DECAT / TVC - 007/97

INFORMAÇÃO TÉCNICA

Aos Serviços Autorizados**Ref.: Cinescópio com Emissão Secundária e informações gerais**

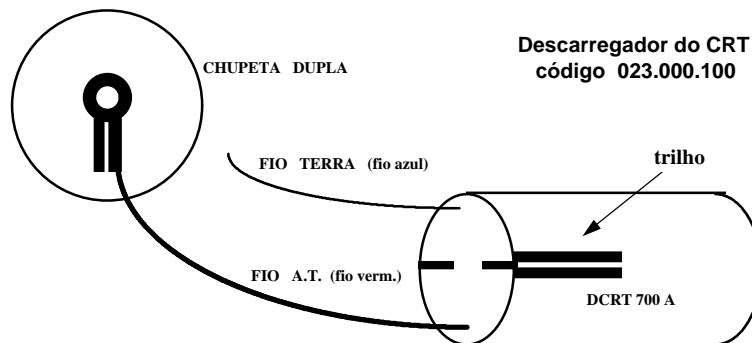
Para eliminar este problema, sem a desnecessária substituição do cinescópio, estamos fornecendo um componente denominado "**bleeder**", que tem a função de descarregar a alta tensão residual quando o televisor é desligado, o qual é ilustrado abaixo:

Em todos os casos de emissão secundária, solicite este componente através do código **023.000.100**, e proceda conforme abaixo:

- Retire a chupeta do cabo original do fly-back e coloque a chupeta dupla que acompanha o descarregador (uma entrada para o fio do fly-back e a outra para o fio vermelho do descarregador), soldando bem os fios ao "clip" de encaixe no cinescópio;
- Solde o fio azul do descarregador (terra) à malha do cinescópio;
- Fixe o descarregador no cabo de alta tensão do fly-back através do "trilho" existente no corpo da peça, de forma que fique bem travado e distante de outros componentes (ao recolocar a tampa traseira certifique-se de que o descarregador ficou bem posicionado).
